CONSEIL SECURITE
CIRCULAIRE DE SECURITE N° 188

Objet: Poignée de secours crochetable à contrôler

Matériels concernés: Sac/Harnais ATOM TANDEM

Service Bulletin
Bulletin Service
Titre/Title : ATOM TANDEM 740-1
Poignée secours crochetable /
Pickable textile reserve handle

Principe de contrôle de la marge de longueur de câble / *process to control the cable margin*

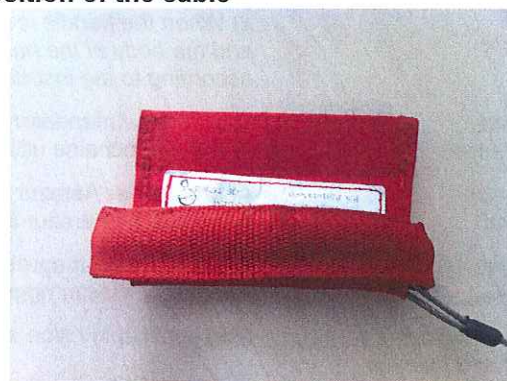
- c) Description / *Description* : 1) En tirant sur la poignée, sans faire bouger les aiguilles du LOR, il doit apparaître une marge d'au minimum 3 cm entre la rondelle et l'entrée de la gaine. Si ce n'est pas le cas, la gaine thermo rétractable peut être coupée en bordure du manchon Talurit. Si les 3 cm ne sont toujours pas disponibles, la poignée doit être remplacée par une poignée métallique P2010143000.

2) Lorsque la poignée est en place, le câble doit sortir du plastron entre l'anse de la poignée et le corps du harnais. Si ce n'est pas le cas, une modification doit être apportée conformément à l'instruction présentée en annexe.

Position du câble / position of the câble

Good position

bad position

1) Pulling on the handle, without moving the needles of the LOR system, we have to measure at least 3 cm of margin between the washer and the mouth of the sleeve. If needed, the thermo retractable sleeve can be cut up to the Talurit tunnel. If after cutting, the 3 cm are not obtained, the handle must be replaced by a metallic handle P2010143000.

2) When the handle is in position, the cable has to go out of the body between the handle and the body of the harness. If it is not the case, a modification must be brought according to the instruction presented in appendix.

REDUCTION DU THERMO THERMO REDUCTION

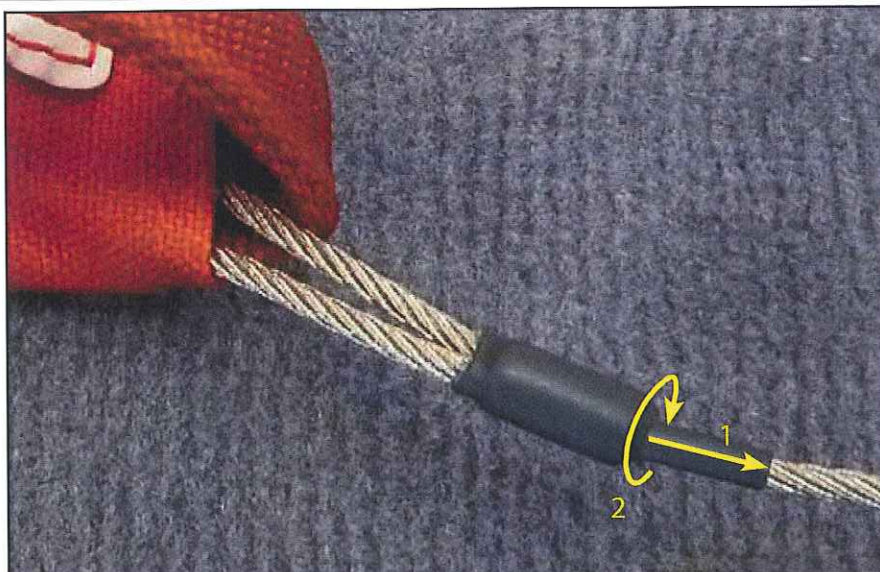
Couper le thermo dans le sens de la longueur (1) puis sur la circonférence (2) au niveau du manchon talurit

NE PAS DEGRADER LE CÂBLE LORS DE CETTE OPERATION

Cut the therm on the way (1) then (2) at the talurit level

DON T DETERIOTE THE CABLE DURING THIS OPERATION

OUVERTURE CORPS DE POIGNEE HANDLE BODY OPENING

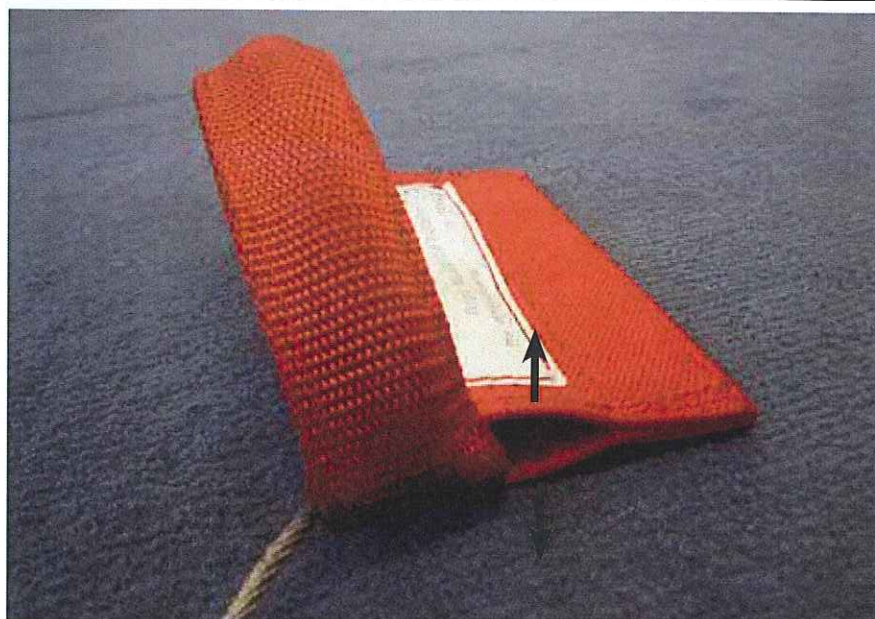
Dépiquer le corps de poignée jusqu'à la couture du velcro
 DEPIQUER EN ECARTANT LES DEUX PARTIES TEXTILES DU CORPS DE POIGNEE AFIN
 DE NE PAS DEGRADER LES AUTRES PIQUES D'ASSEMBLAGE

Unstitch the handle body until the velcro seam
 UNSTITCH BY EXCLUDING THE TWO TEXTIL PART OF THE HANDLE BODY TO NOT
 DETERIOTE OTHER ASSEMBLY SEAM

**CÂBLE VERS L'INTERIEUR
DU CORPS DE POIGNEE
CABLE TO INSIDE HANDLE BODY**

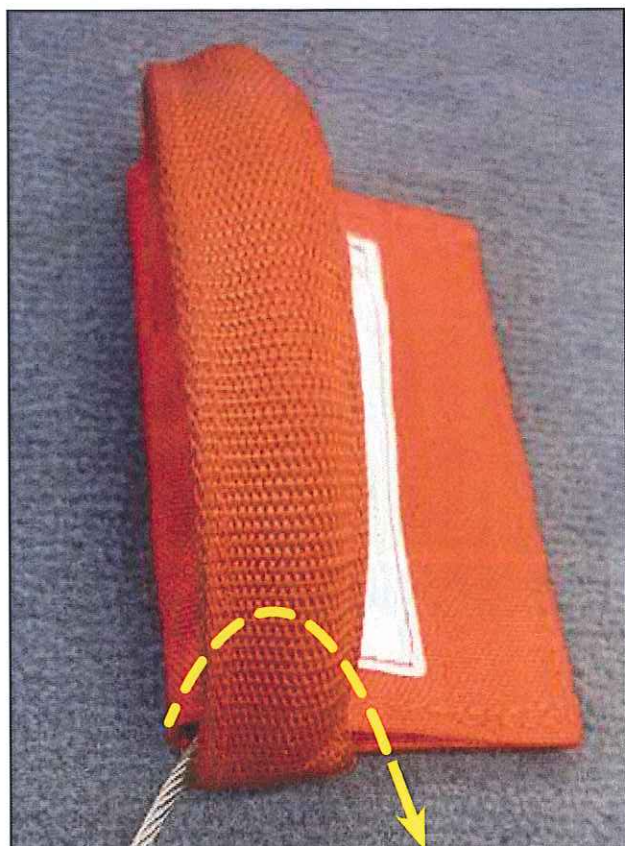
- Passer le câble sous la anse du corpsde poignée
- Ressortir le câble vers l'intérieur du corps de poignée
- Pass the cable under the handle
- Get out the cable on the handle body inside level
